Modifiche Polo Industriale Nord Ovest:

ESTRATTO VARIANTE N. 1p/2022

D.1

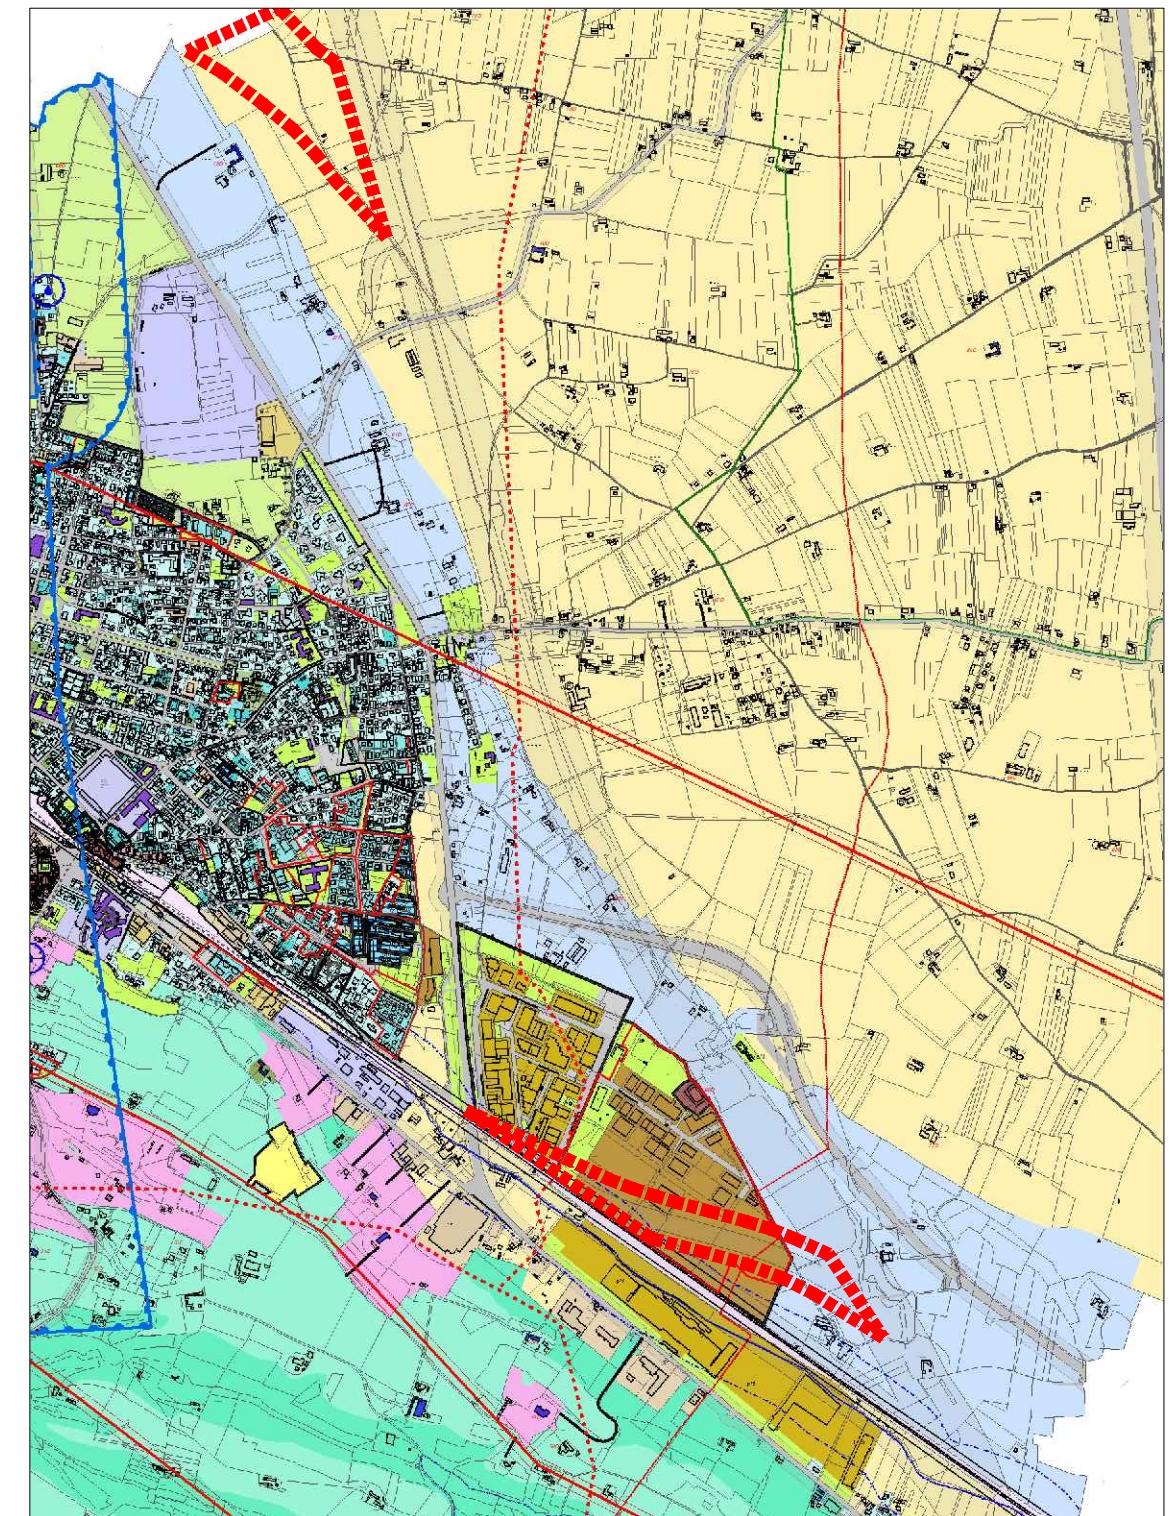
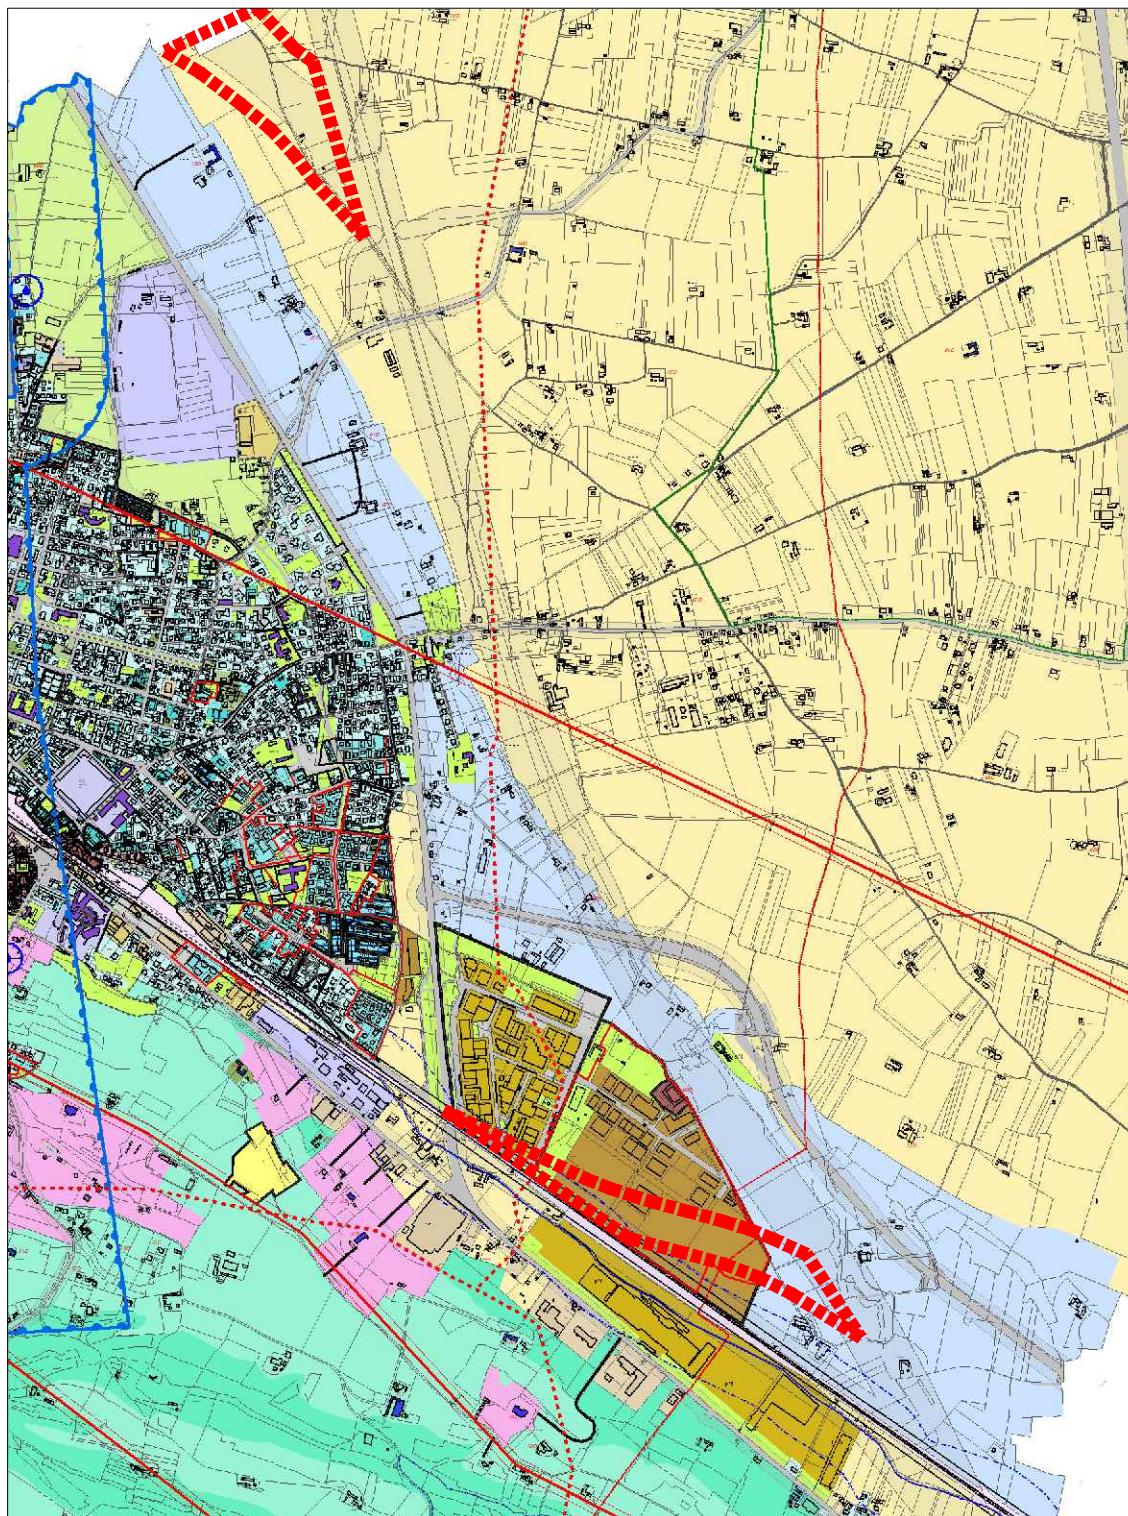
Aggiornamento del tracciato e dell'andamento della fascia di rispetto permanente alle attrezzature ferroviarie (A.V. - A.C.) anche sul tratto di interconnessione tra la linea di alta velocità e la linea storica alternativa allo Shunt.

Modifica:
D.1
b

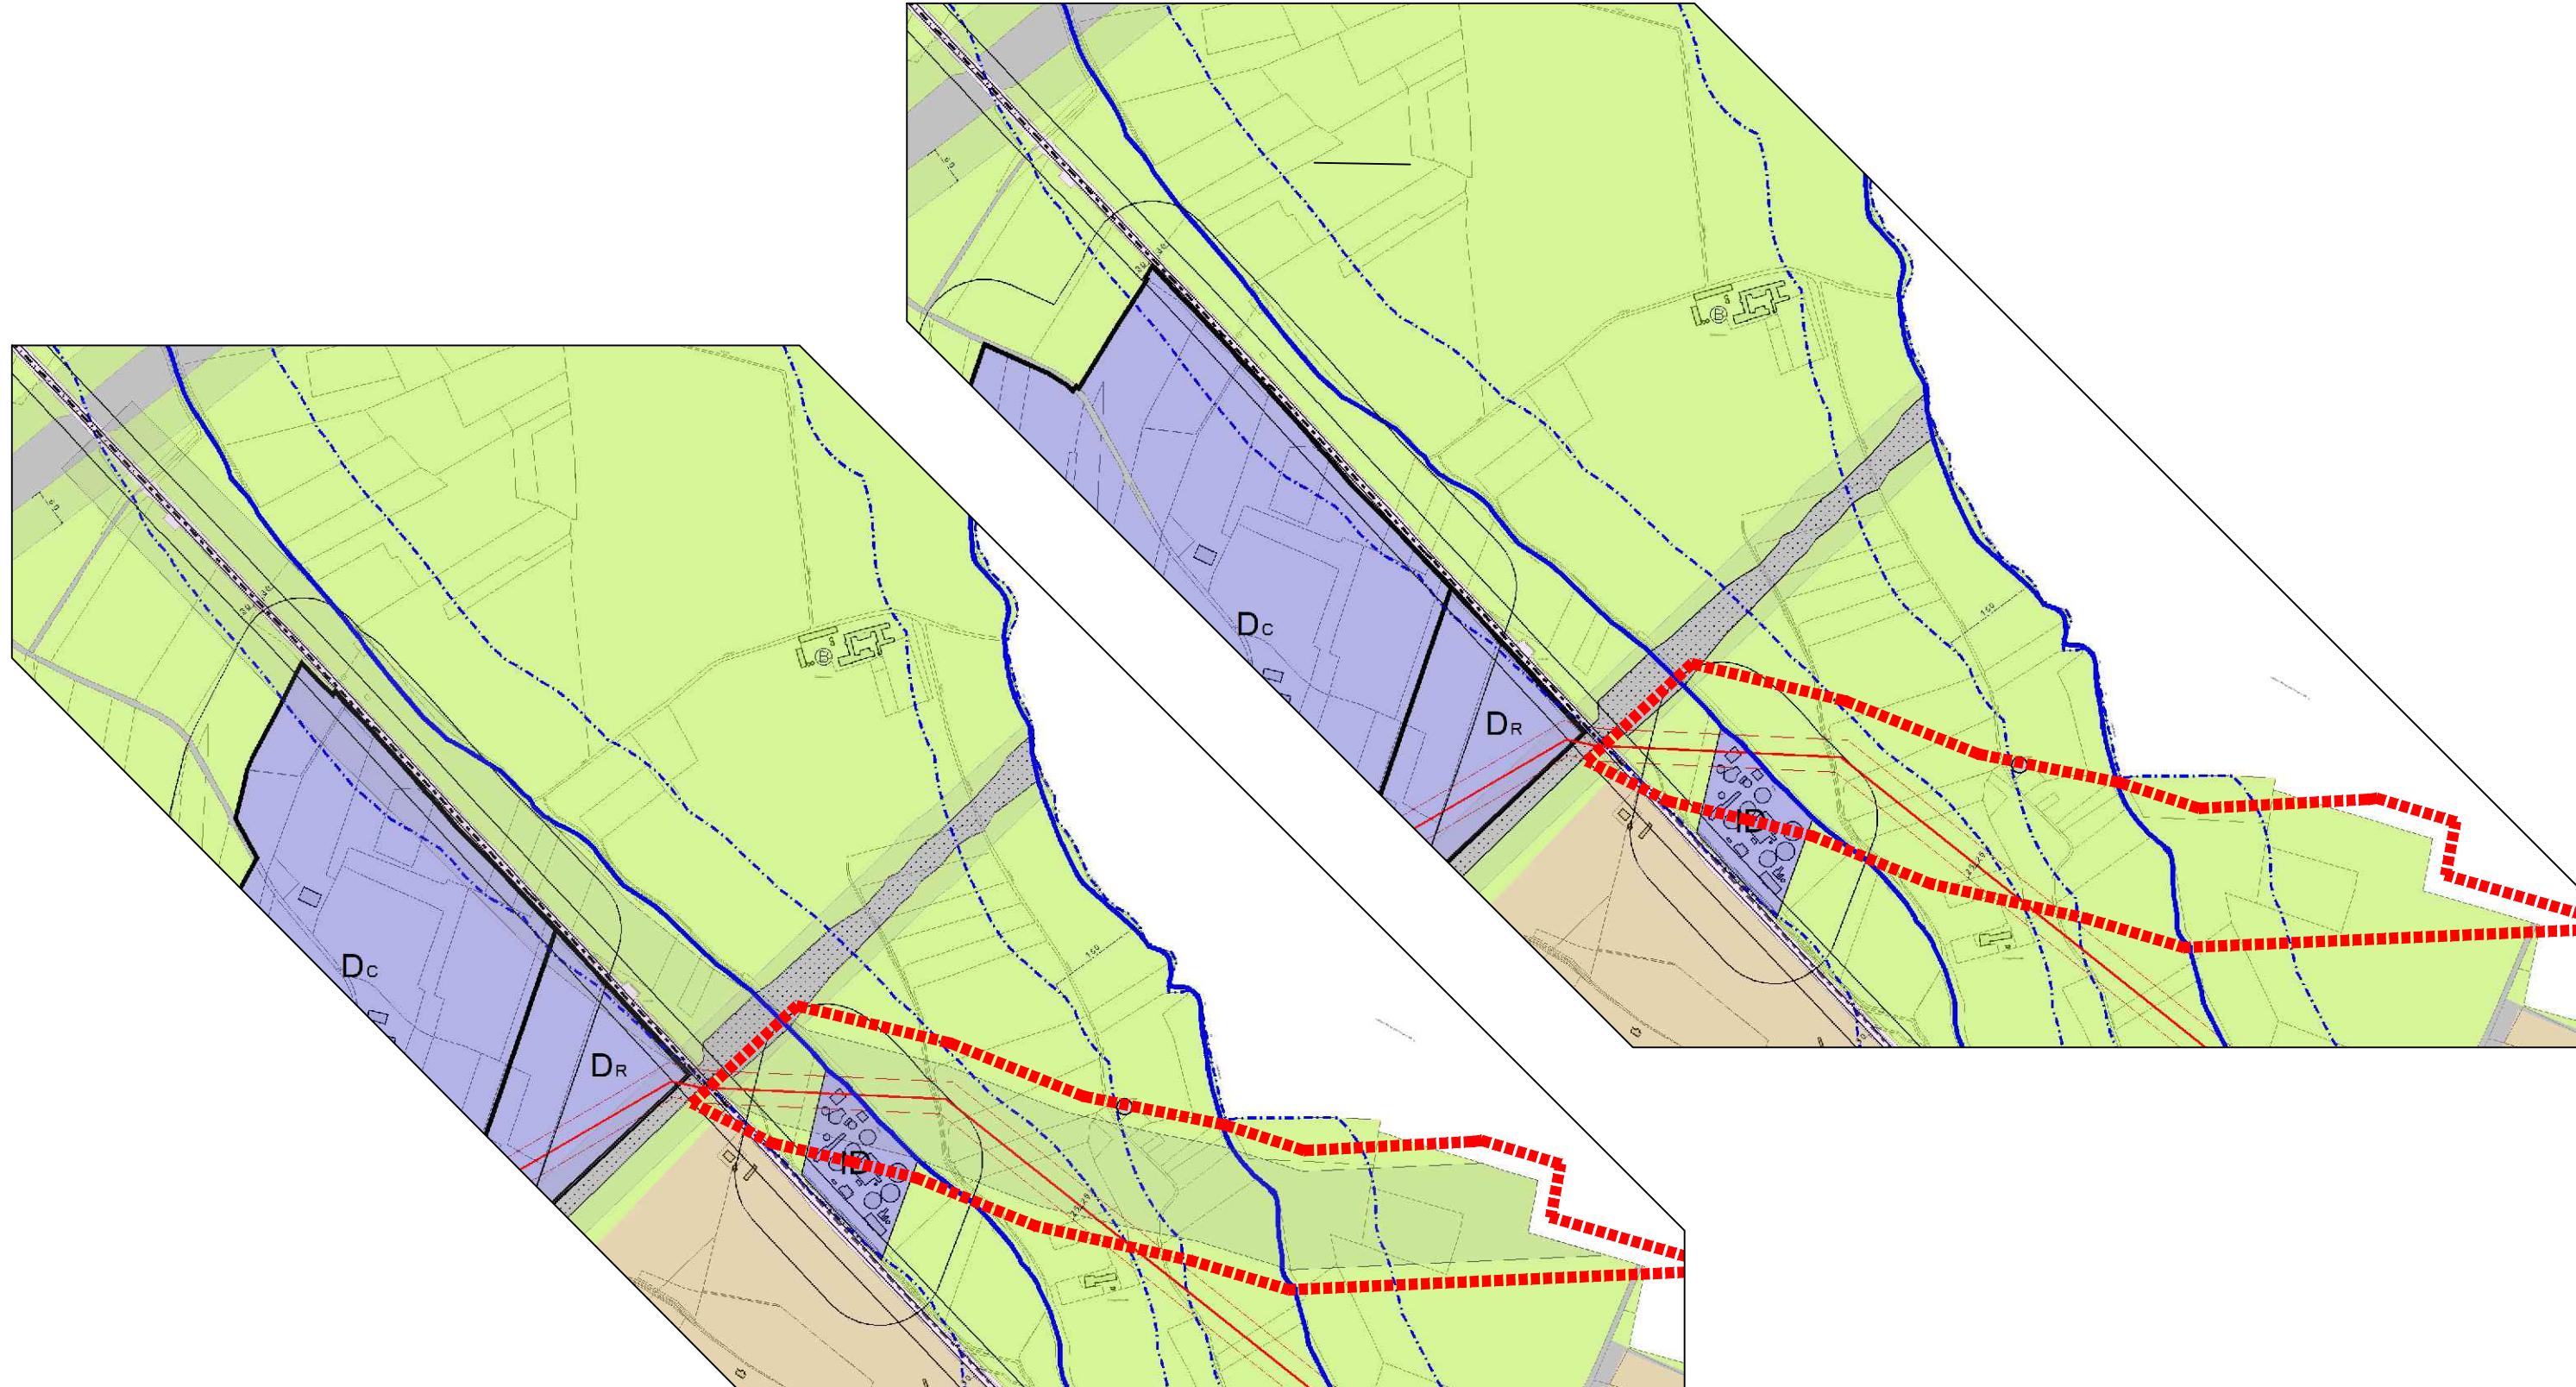
Eliminazione del corridoio urbanistico relativo alle attrezzature ferroviarie (A.V. - A.C.) a seguito della Variante che ha modificato l'interconnessione tra la linea di alta velocità e la linea storica alternativa allo Shunt.
